**PHILIPS**

*Service*

7-8-1968	X19K140/05/08	BK1
----------	---------------	-----

**ERRATA**

R 1215

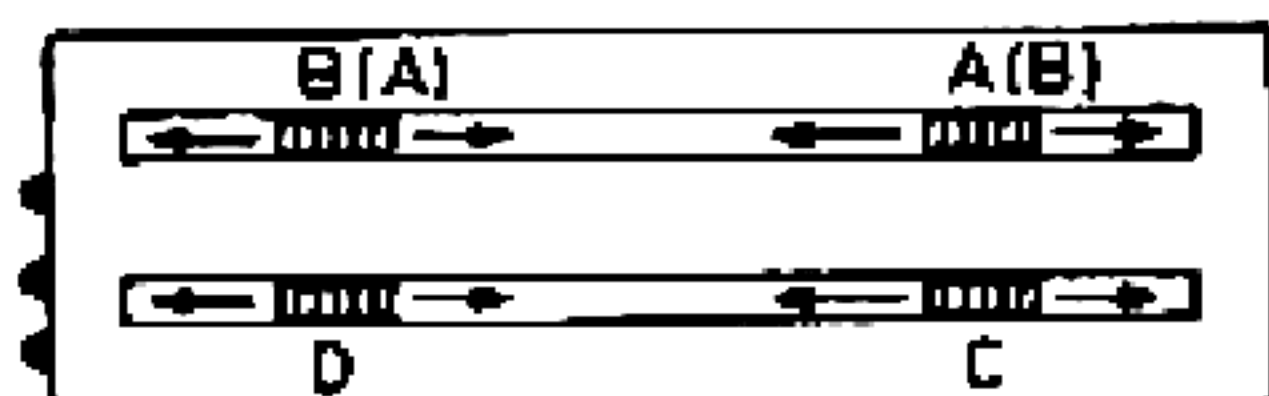
The diagram of slide potentiometer R1215 has erroneously been left out in the Service Notes under Fig. 3. This diagram is necessary for adjustment 12 under the heading "Adjustments after repairs". Terminal SV3 is located on p.c. board 4 (picture tube base) near the relay on soldering point 7.

Onderstaande schets van de schuifpotentiometer R1215 is helaas niet in de dokumentatie onder fig. 3 opgenomen. Deze schets is nodig voor instelling 12 onder het hoofd "Afrege-lingen na reparaties". Klem SV3 vindt men op print 4 (beeldbuisvoet) bij het relais aan soldeerpunt 7.

Le croquis ci-dessous se rapportant au potentiomètre à coulisse R1215 n'est malheureu- sement pas repris dans la fig. 3 de la Documentation. Ce croquis est nécessaire au réglage 12 sous le chapitre "Réglages après réparations". La borne SV3 se trouve sur la platine 4 (support du tube image) à côté du relais au point de soudage 7.

Nachstehende Skizze des Schiebepotentiometers R1215 ist leider nicht in die Kunden- dienstanleitung unter Bild 3 aufgenommen. Diese Skizze wird für Einstellung 12 unter der Aufschrift "Abgleich nach Reparaturen" benötigt. Klemme SV3 befindet sich auf Printplatte 4 (Bildröhrenfassung) beim Relais an Lötstelle 7. Man wird gebeten, die Kundendienstanleitung dementsprechend zu ändern.

Fig. 1

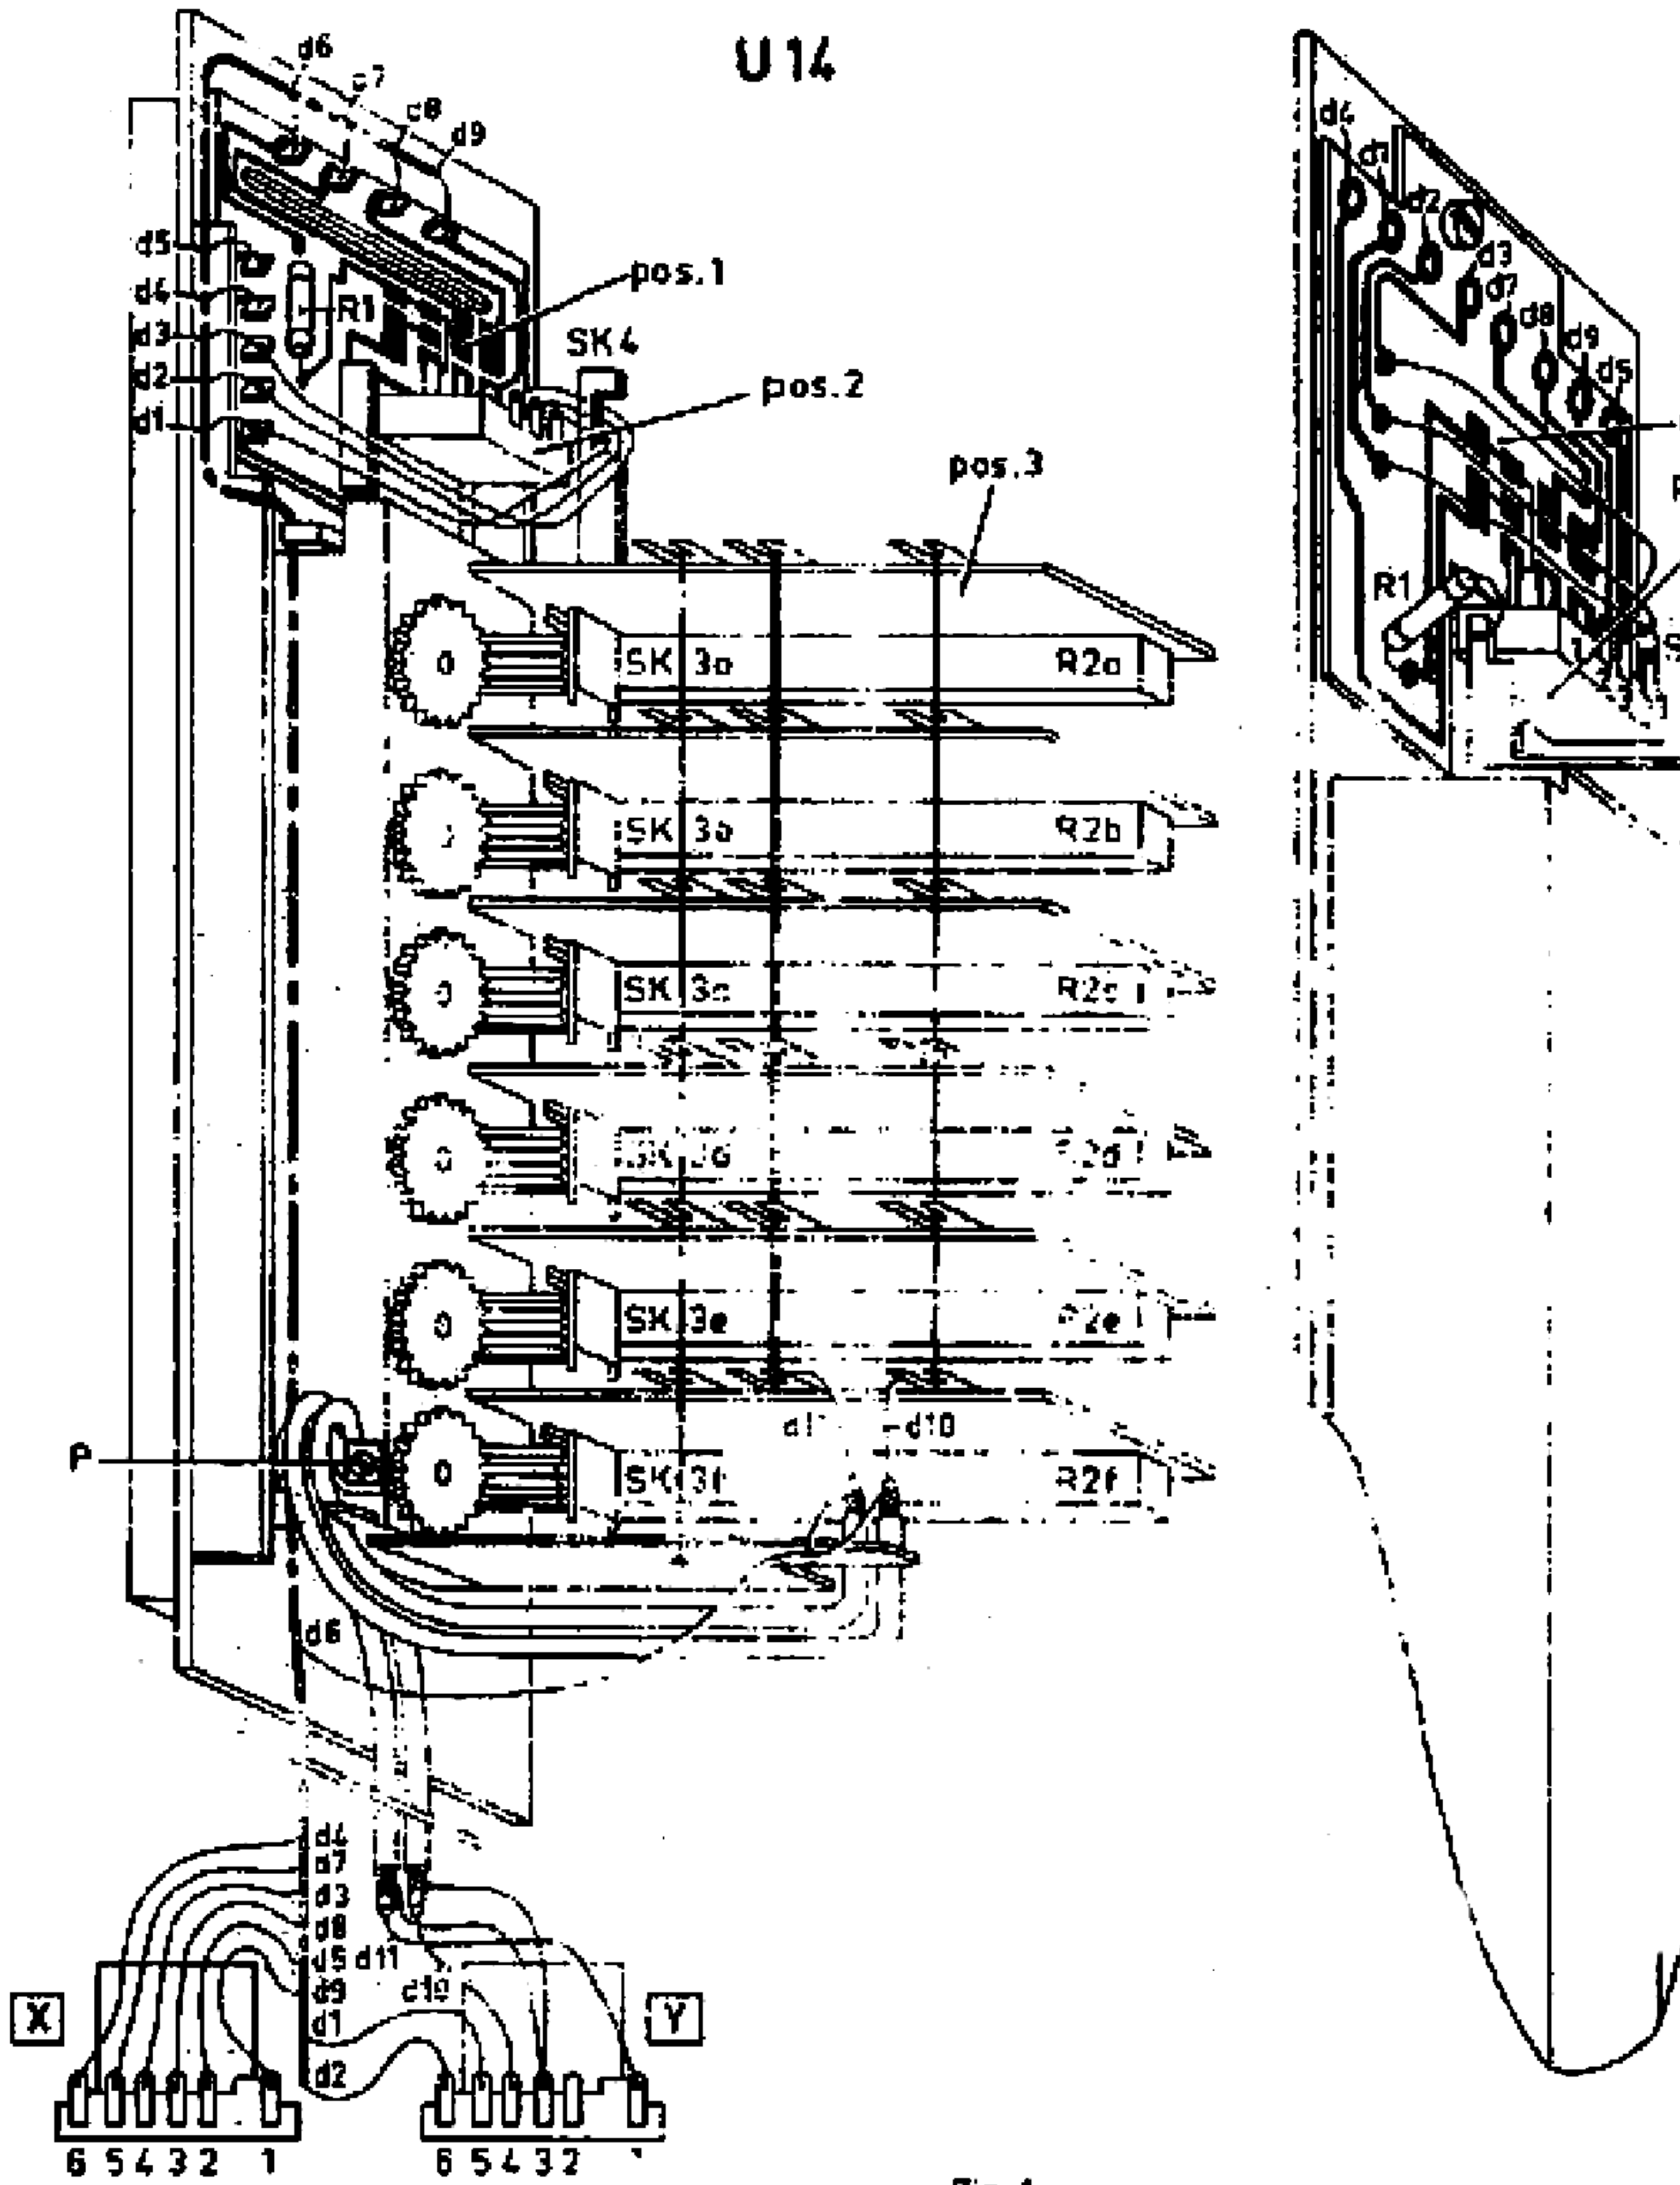
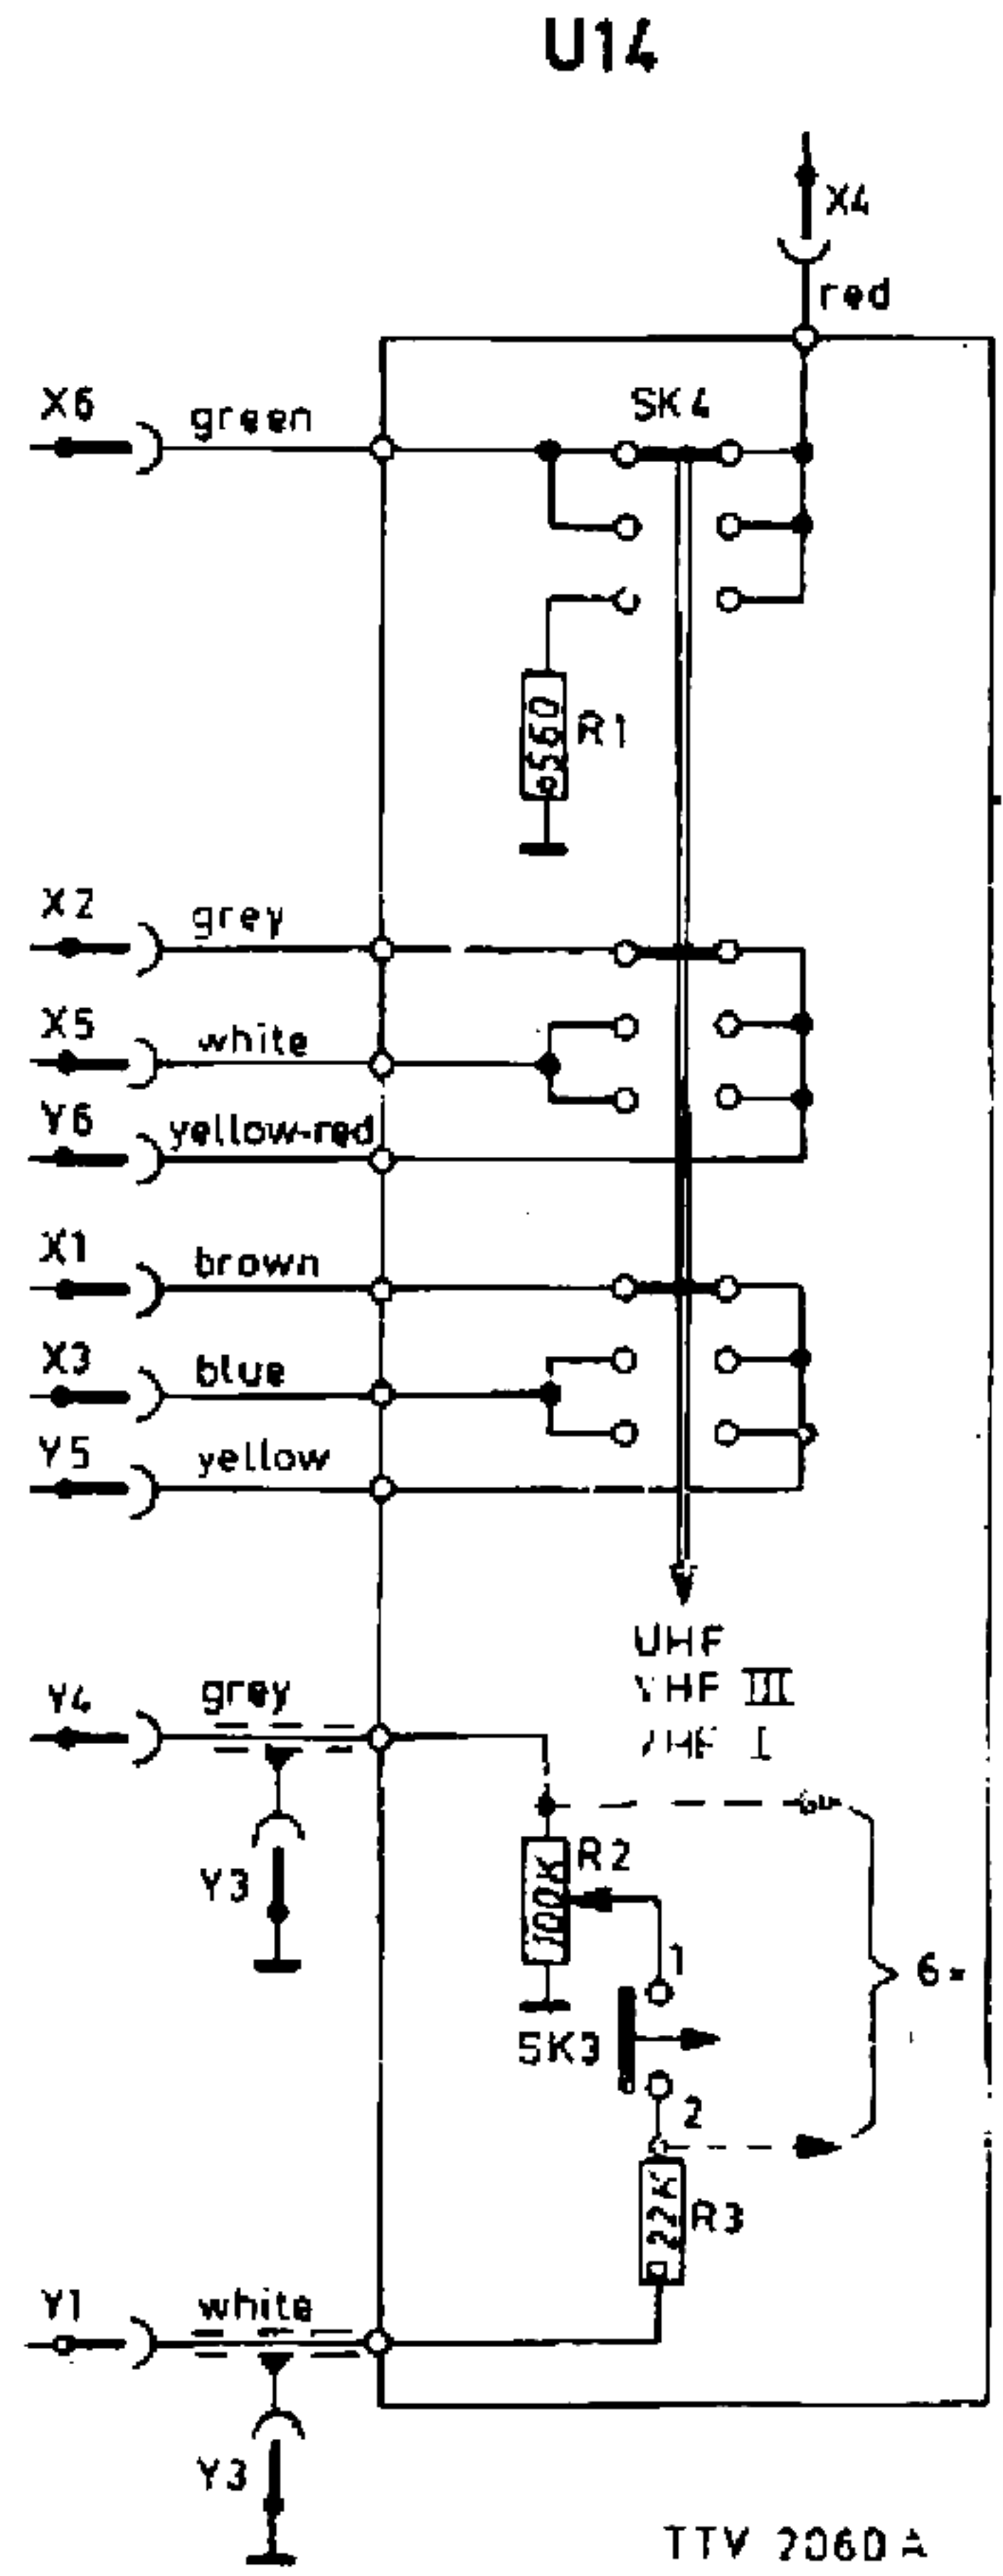
De drukknopseenheden 4822 276 60088 ( 4822 276 60089) en 4822 276 60092, die worden toegepast in bovenstaand chassis, zijn gewijzigd. In fig. 1 is de oude- en in fig. 2 de nieuwe uitvoering getekend.

The push-button units 4822 276 60088 ( 4822 276 60089) and 4822 276 60092, which are used in the above-mentioned chassis, have been modified. Figs. 1 and 2 show the old and the new version respectively.

- Take the push-button unit out of the receiver and remove the dust cover.
- Remove screw P and the cable clamp (see Fig. 1).
- Disconnect in the old push-button unit the wires from contacts d1-d11.
- Solder the cable tree to the new push-button unit.

- green wire to d4
- yellow wire to d1
- yellow/red wire to d2
- red wire to d3
- white wire to d7
- blue wire to d8
- brown wire to d9
- grey wire to d5
- the screened white wire to d11
- the screened grey wire to d10
- the screen of the white and the grey wire to d6

Note: The black wire is not used in the new push-button unit.

Fig. 1

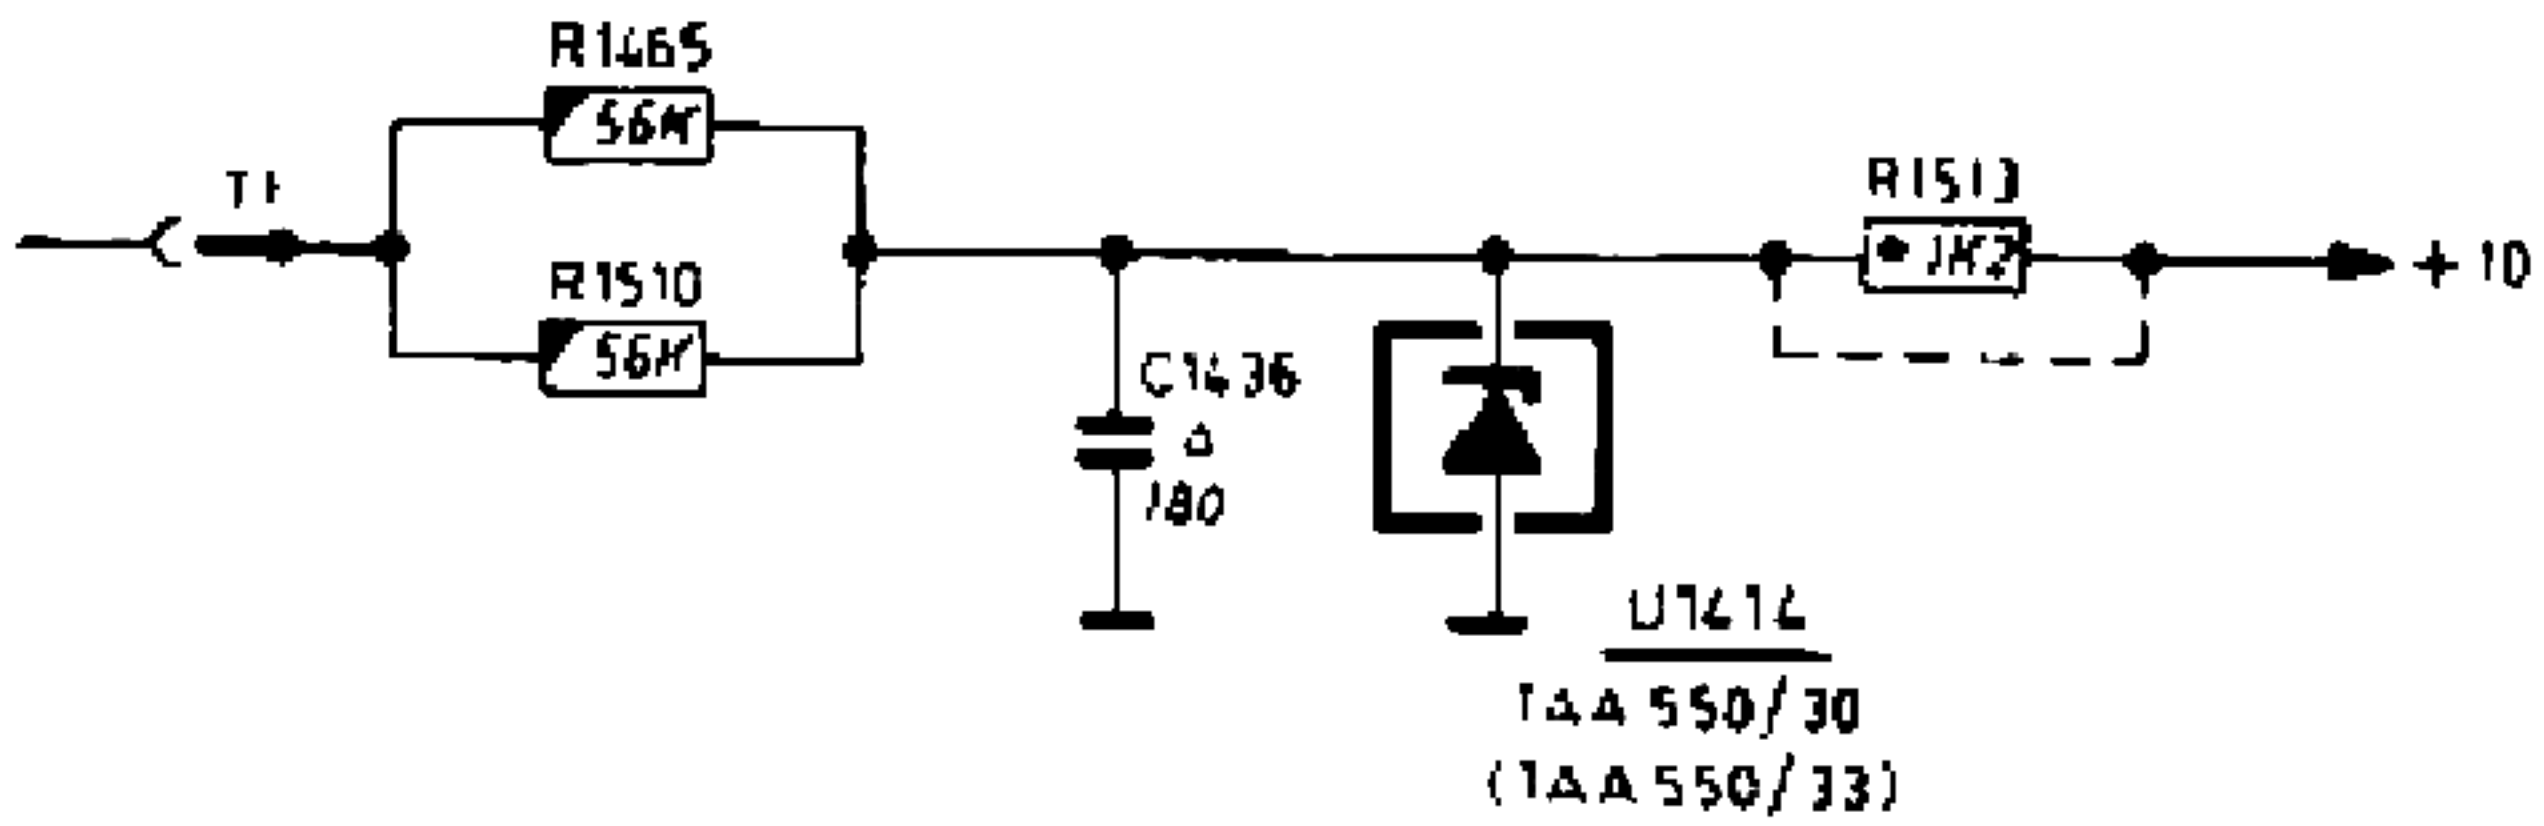
De voeding voor de kanaalkiesereenheid(+10) is gewijzigd, zie fig.1.

R1511, R1512 en R1472 zijn vervallen. R1513(1,2 kohm, 1/4 W) wordt toegevoegd.

Bij gebruik van TAA550/30(rode en gele punt) moet R1513 worden kortgesloten.
